SYMPHONY V2 – version log

Revisioni, modifiche approvate, decisioni e verifiche di progetto

Documento	**symphony_version_log** (unico file, aggiornato a ogni revisione). Fino alla rev. 1.5 si chiamava `modify_request1910` : tutto il suo contenuto è riportato qui, invariato
Revisione corrente	**1.30** del 02/11/2026 – R-06/R-24 chiusi senza modifiche: il backup dell'RTC serve solo per pochi secondi

24. Netclass e layout della parte RF modificato v1.12

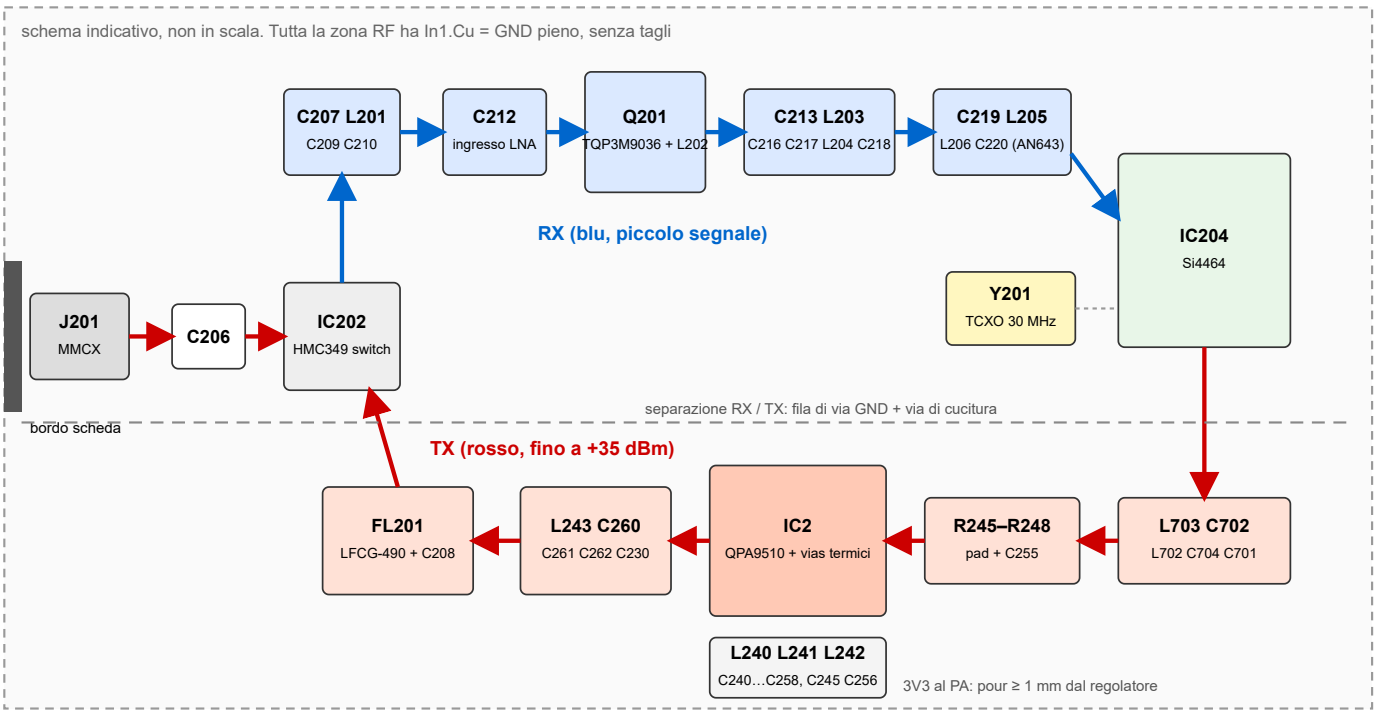
- Riferimento delle linee RF su F.Cu: **In1.Cu = GND pieno** sotto tutta la zona RF, senza tagli e senza altre piste.
- **Linea consigliata: coplanare con massa (CPWG), pista 0.20 mm, distanza dal GND di F.Cu 0.20 mm.** Calcolo: 51 Ω con εr 4.1, 49 Ω con εr 4.5. Microstriscia semplice a 50 Ω: circa 0.17 mm.

- A 435 MHz λ in scheda ≈ 390 mm: piste RF di pochi mm sono corte, ma vanno comunque tenute a 50 Ω, dritte e senza stub. Curve a 45° o ad arco.
- Via di cucitura GND lungo le linee RF e lungo il bordo del GND di F.Cu: **passo ≤ 2 mm** (copre anche le armoniche del PA fino a qualche GHz).

- Prima di sbrogliare, verificare con il calcolatore di impedenza JLCPCB per lo stackup scelto e, se cambia, aggiornare la larghezza della netclass RF_50R.
